ZAC DE LA ZIP DE SALAISE SABLONS

**Mémoires en réponse sur le dossier de demande d'autorisation environnementale
du secteur Nord**

Version 5 - 19/01/2024

Fascicule 0 :
Dossier de Demande d'Autorisation Environnementale du secteur Nord de la ZAC
INSPIRA
Mémoire en réponse aux avis des services de l'état et des collectivités

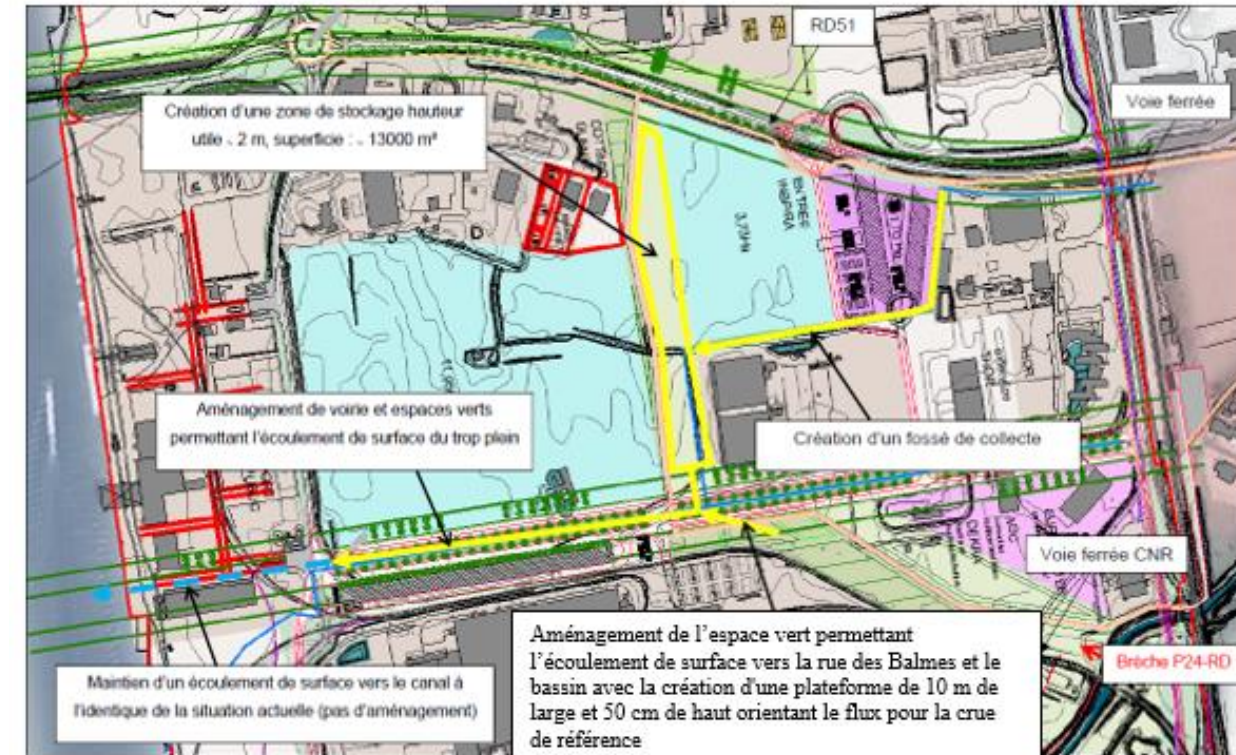
Dans le dossier et l'étude d'impact déposés, aucun plan précis ni dimensions précises des ouvrages ne semble figurer et le lecteur doit se référer à deux annexes hydrauliques pour connaître le dimensionnement des ouvrages.

En particulier, l'annexe hydraulique de 2020 affiche un projet de merlon qui n'apparaît sur aucun plan global des aménagements hydrauliques prévus dans le secteur nord (se référer au point 2 ci-après).

Il convient donc de compléter le dossier avec le plan de l'ensemble des aménagements hydrauliques.

Le schéma des aménagements hydrauliques a été modifié afin de présenter la mise en œuvre de la plateforme à la place du merlon (cf. ci-dessous).

4- Synthèse de l'aléa inondation par la Sanne après aménagements hydrauliques

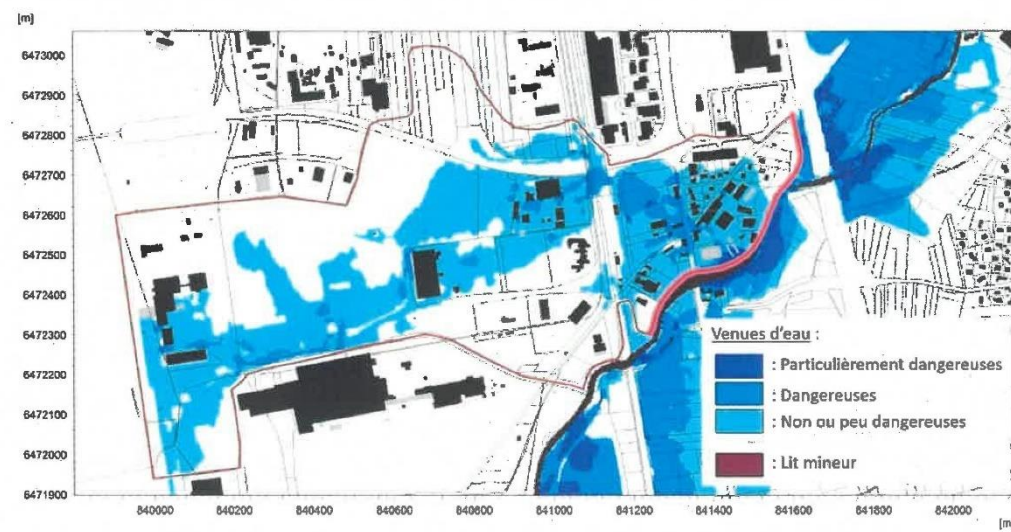
Le chapitre mériterait d'être complété pour viser également de manière explicite la rue des Balmes et le merlon. Quelles mesures spécifiques à l'entretien et la surveillance de ces ouvrages sont prévues ?
